**DOSSIER AUTOPORTEUR
RELEVÉ DES INSUFFISANCES CONCERNANT LE DOSSIER
D'ENREGISTREMENT DE LA SOCIÉTÉ CBM FILETAGE
DÉPOSÉ LE 23 AVRIL 2021 EN PREFECTURE**

Document justifiant du respect des prescriptions applicables aux installations

Le projet CBM Filetage occupe la parcelle cadastrale n° 257, section BE, sur la commune de Boulogne sur mer.

Occupation du terrain avant démolition (source vue aérienne : infoterre.brgm.fr) :

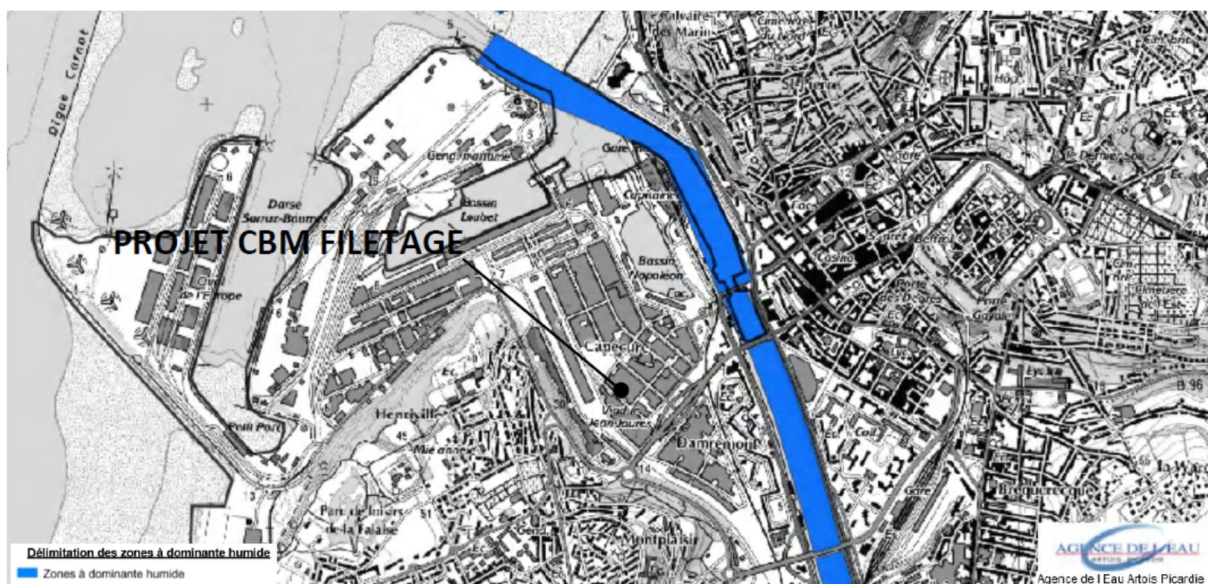
L'exploitant doit étudier si le site est situé ou non en zone humide car l'implantation de cet équipement modifiera le terrain naturel et entraînera une imperméabilisation des sols. L'étude « zone humide » doit reposer sur une approche pédologique et floristique. A noter, que pour les terrains anthropisés une étude pédologique suffit. L'étude doit être jointe au dossier.

C'est une friche industrielle récente (cf en page 7 du cerfa : « implantation en zone industrielle sur un terrain nu après démolition, auparavant déjà à usage industriel »). Voir photos de l'état actuel du site.

Le terrain du projet n'est pas situé dans ou à proximité d'une zone à dominante humide, selon les données de l'Agence de l'Eau Artois-Picardie https://carmen.carmencarto.fr/52/zdh_aeap.map :

Ces éléments montrent l'absence de potentialité de zone humide à l'emplacement du projet.
